JAMSC-B2501A ⇒ RX10の場合

JAMSC-B2601 ⇒ RX40C7の場合

JAMSC-B2500 ⇒ RY20S6の場合

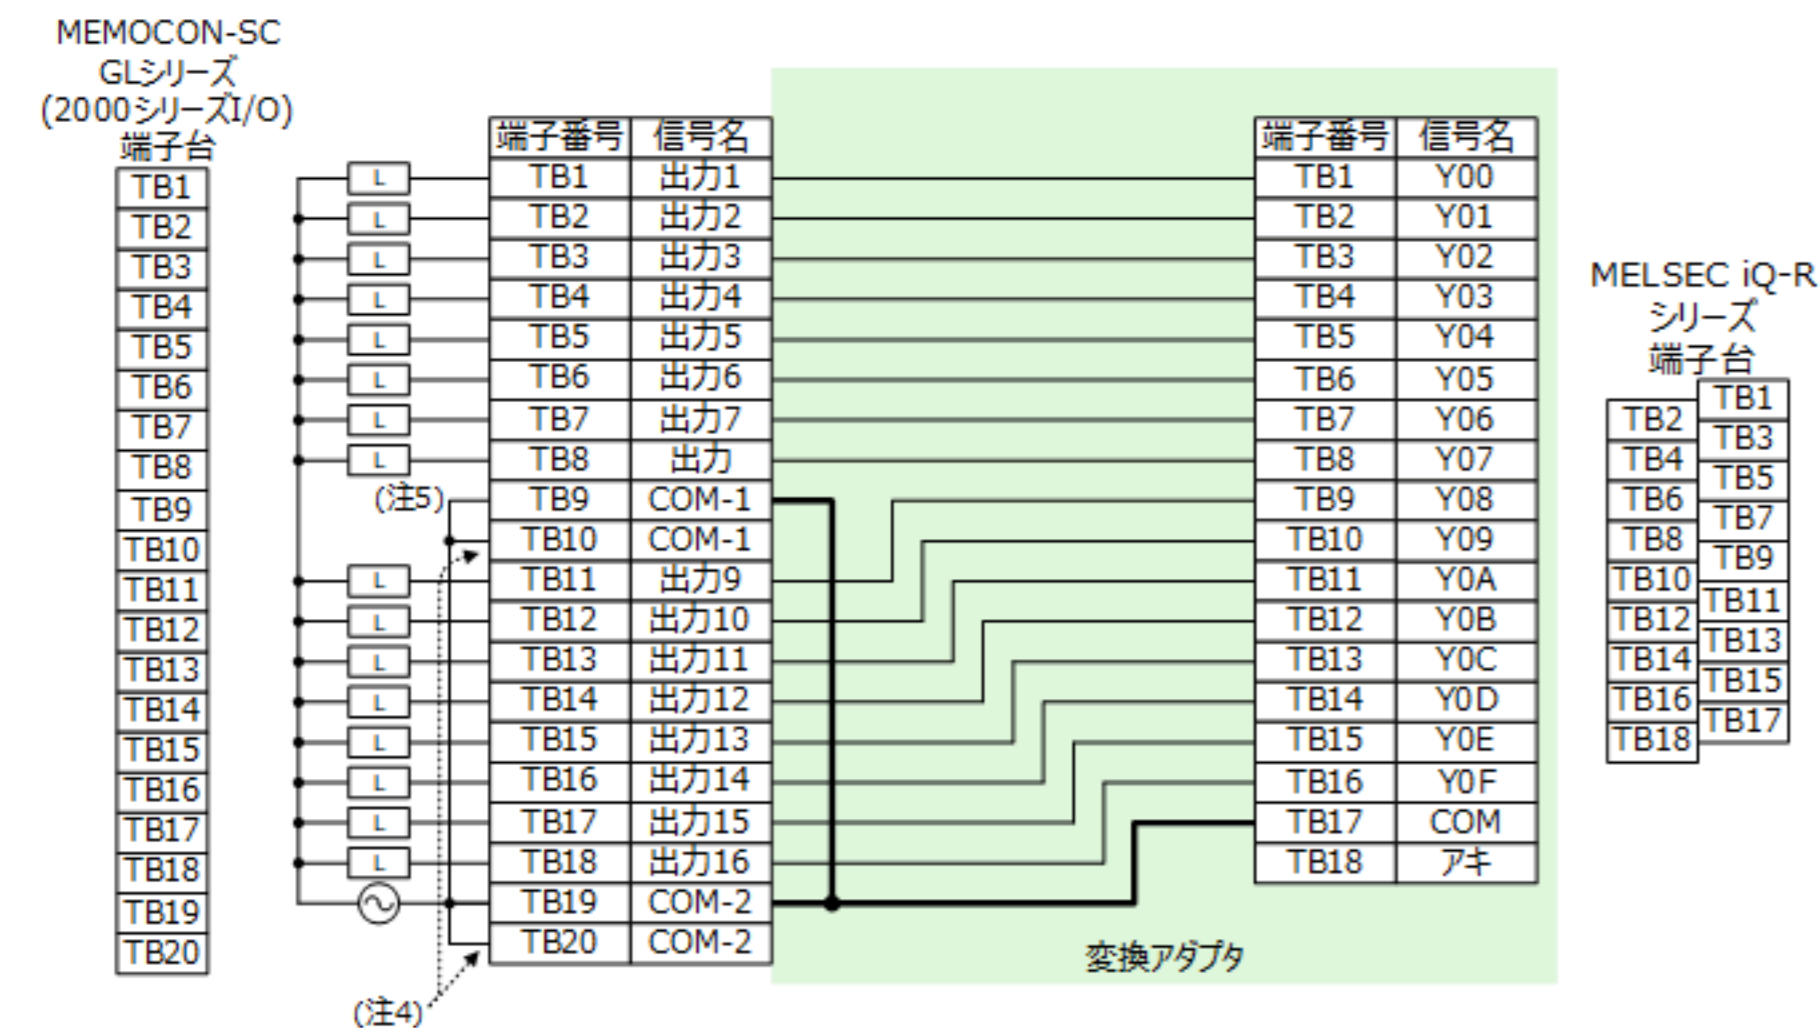
- (注4) MEMOCON-SC GLシリーズ側の端子番号TB10, TB20に接続されていたコモンは不要となります。ただし、変換アダプタ内部では未配線状態のため、接続したままの状態でも問題ありません。
- (注5) 1コモンあたりの点数が、8点/1コモン(2回路)→16点/1コモンとなるため、既存ユニットのコモンを分離して使用されている場合は、配線の変更が必要となります。
